Sujet : [INTERNET] Avis défavorable – Impact paysager hors norme mais systématiquement minimisé par le promoteur et son bureau d'étude

A l'attention de Monsieur Jean-Marie DROUAUD, Commissaire-Enquêteur,

Projet éolien de WPD sur la commune d'Ambernac : impact visuel et paysager

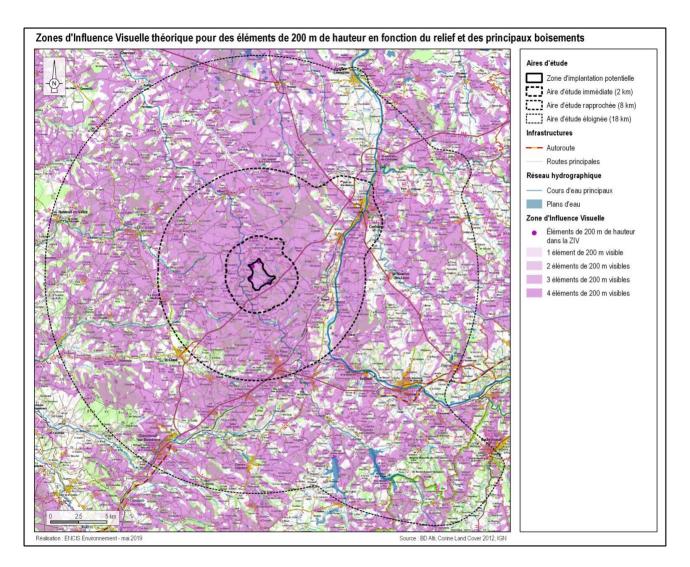
<u>Les critères d'évaluation des impacts paysager ne se basent pas sur une méthodologie reconnue mais sont issues du cabinet ENCIS</u> (Photo 1, p.26 du volet paysager). Or, ces critères sont essentiels pour mesurer les impacts paysagers.

Les critères d'évaluation utilisés par ENCIS sont : « nulle / très faible / faible / modérée / forte ». Cette gradation développe les enjeux faibles et réduit les possibilités d'impacts forts.

Photographie 13 : Le bocage dense des terres froides limite les perceptions de la ZIP à sa partie haute, ici dans le secteur de Pressac.

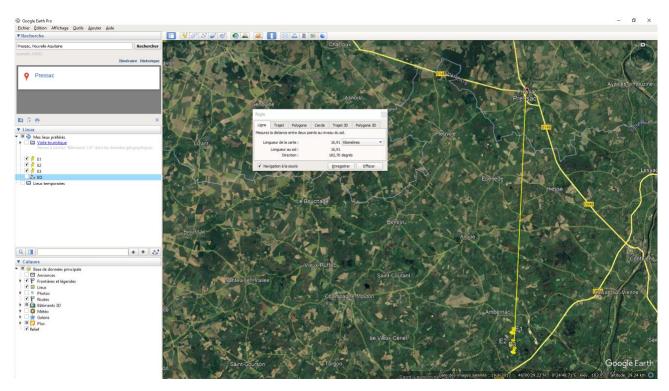
La photo ci-dessous (p.40 de l'étude) montre l'ampleur de l'impact visuel. Elle est prise de Pressac situé à plus de 16,91 km du lieu d'implantation des éoliennes!

Comme bien souvent avec les commentaires du bureau d'études, on remarque un commentaire du photomontage hors de propos. <u>Alors qu'on se situe à presque 17 km des éoliennes et que le parc éolien est visible, ENCIS se contente de noter que les arbres, au premier plan, limitent la perception des machines.</u>

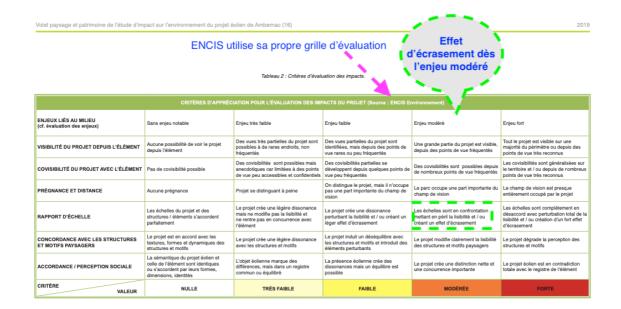
Par ailleurs, les effets cumulés sont abordés dans l'étude mais ils font l'objet d'une analyse très sommaire compte tenu du bassin déjà évoqué. Or, il apparaît que, désormais, compte tenu du nombre de projet dans la zone, l'effet d'encerclement soit bien réel.

Si dans l'étude, l'ensemble des champs éoliens sont indiqués, une approche systématique des covisibilités de chacun des champs éoliens qui, comme cela a déjà été rappelé, sont nombreux autour d'Ambernac manque. Les co-visibilités sont souvent prises d'un point de vue extérieur de la commune et jamais depuis Ambernac ou les hameaux alentour afin de mesurer l'effet réel d'encerclement.

Photo 1 : Échelle des enjeux selon ENCIS

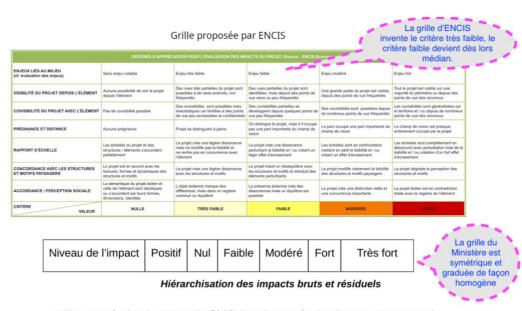
Les critères d'évaluation d'ENCIS sont insincères car le critère faible devient médian en lieu et place du critère modéré

Photo 1 : Chemins de randonnée dans l'étude d'impact d'ENCIS

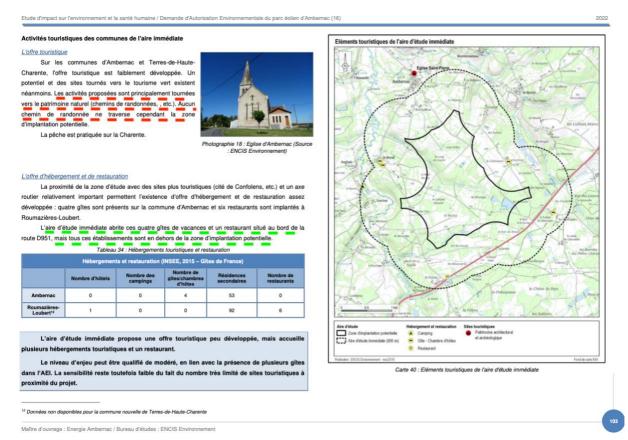
Je suis choquée par un grand nombre d'affirmations émises par WPD et son bureau d'études ENCIS dans son étude d'impact environnemental. Ainsi, page 103, dans le même paragraphe, le bureau d'études affirme que « l'activité touristique est principalement tournée vers le patrimoine naturel (chemins de randonnées, etc.) » mais « <u>qu'aucun chemin de randonnée ne traverse cependant la zone d'implantation potentielle</u> » (*Photo 1*).

Je connais par cœur la zone d'implantation potentielle car je la parcours lors de mes nombreuses randonnées pédestres ou en VTT. Contrairement à ce qu'affirme ENCIS, on croise de nombreux autres randonneurs à pied, à cheval et en vélo. La ZIP est donc bien un lieu de randonnée et de promenade bien fréquenté par les habitants de la commune et les touristes. Des parcours de randonnée ont même été créés par la communauté de communes, il y a quelques années. Et <u>l'un de ces parcours passe par la ZIP, la randonnée de Chez Guilloux</u> (parcours rouge). J'ai placé E1 et on voit bien qu'elle se situe le long d'un chemin de randonnée créé par la communauté de commune du confolentais pour développer le tourisme vert (*Photo 2*). Quant à E2 et E3, elles surplomberont le parcours de randonnée. Or, ces chemins de randonnée contribuent à alimenter l'activité économique des 4 gîtes ruraux de la commune qui seront durement impactés si ce projet voit le jour.

Photo 4 : voie gallo-romaine en pointillées vert et position des éoliennes sur ZIP

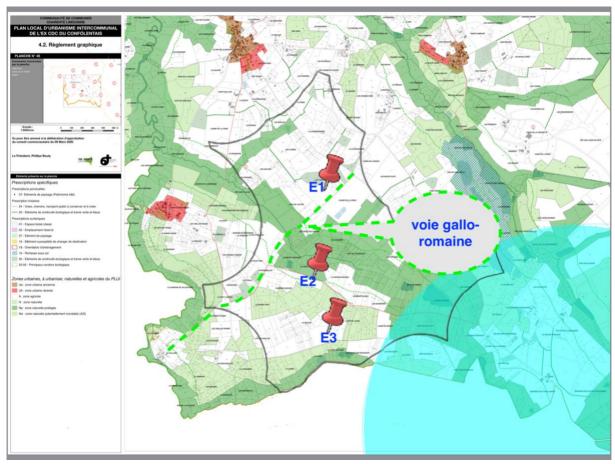
Pour conclure, WPD envisage bel et bien de créer et d'aménager un chemin, de creuser pour passer des câbles et de modifier durablement (*Photo 8*) cette voie gallo-romaine qui fait partie de notre patrimoine et qui, à l'inverse, mériterait des fouilles archéologiques. Ces modifications abîmeront à jamais ces vestiges archéologiques de notre histoire gallo-romaine. Quand on se promène, on voit très bien la trace de ces voies avec de gros blocs de pierre qui émergent sur certaines parties du chemin.
